Bebauungsplan RH 42 „PV-Freiflächenanlage Gumpen“

Sitzung der Gemeindevertretung Reichelsheim

Offenlage gem. §§ 3 (2) und 4 (2) BauGB vom 07.06.2022 bis zum 06.07.2022

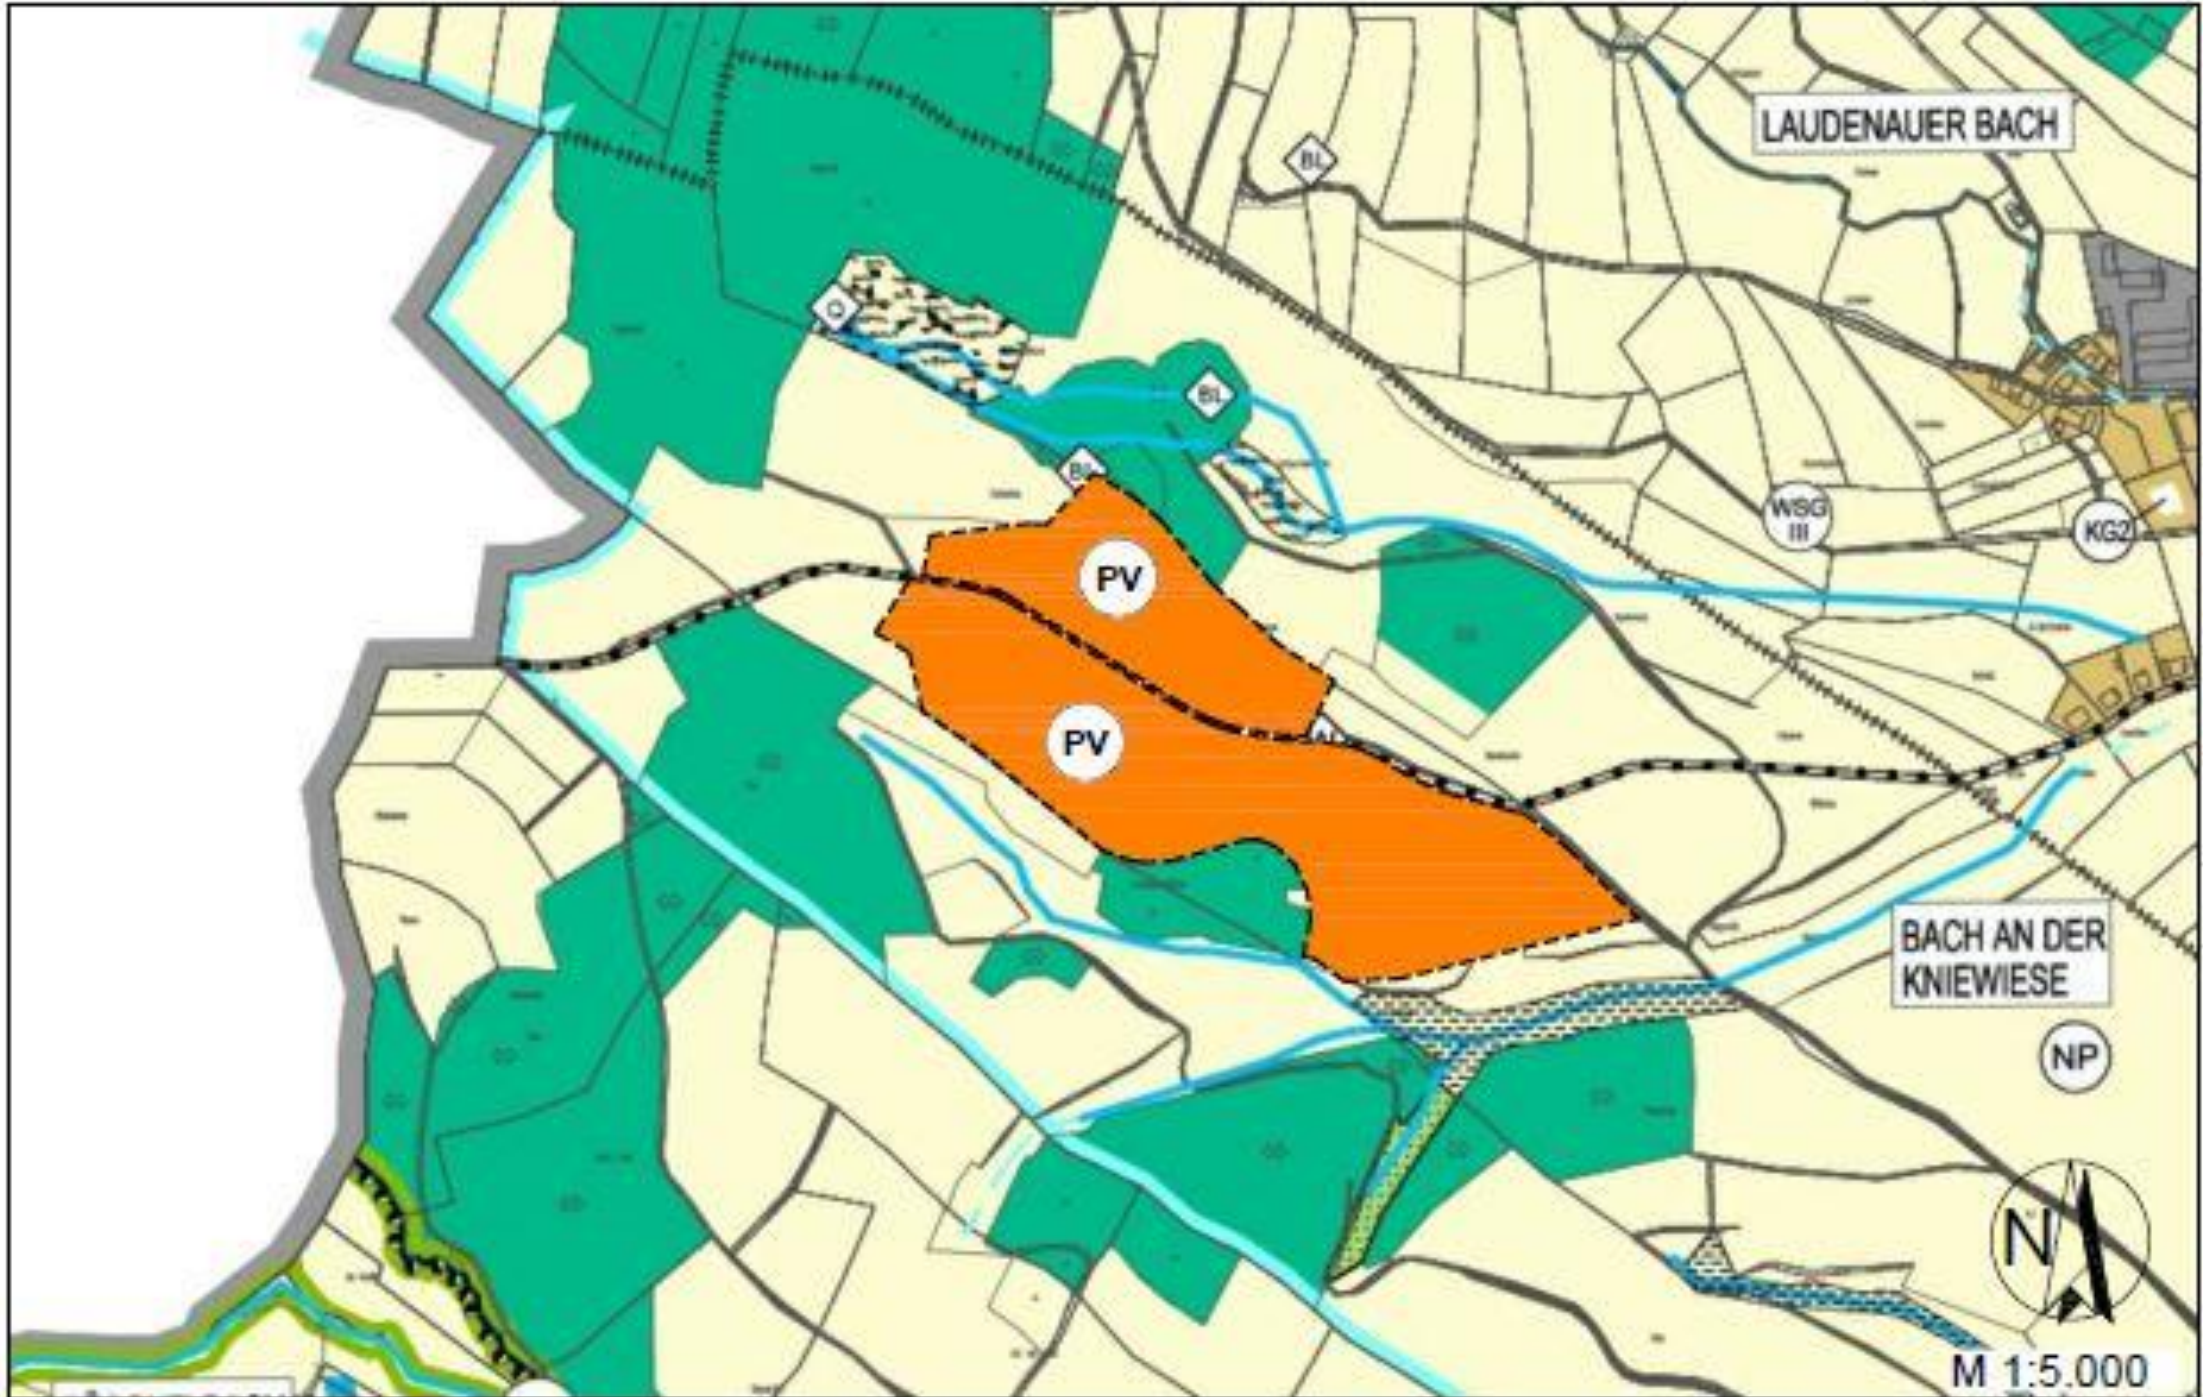
- **BUND Odenwald mit getrennten Stellungnahmen zu B-Plan und FNP:**
Kritik an der artenschutzrechtlichen Bewertung des Vorhabens, die allerdings nicht begründet erscheint.
Hinweise zur Konkretisierung der Maßnahmenbeschreibungen, die übernommen und redaktionell angepasst werden. Eine grundsätzliche Planänderung resultiert daraus nicht.
- **Regierungspräsidium Darmstadt:**
Keine Bedenken aus landesplanerischer Sicht. Inanspruchnahme von landwirtschaftlich genutzten Flächen wird bedauert.
Überarbeitung der Eingriffsbilanzierung wird als erforderlich angesehen, diese wurde gemäß den Hinweisen korrigiert. Ein zusätzlicher Ausgleichsbedarf ergab sich dadurch nicht.
Hinweise zum Gewässer- bzw. Grundwasserschutz sowie Bodenschutz die redaktionell entsprechend überarbeitet und angepasst wurden.
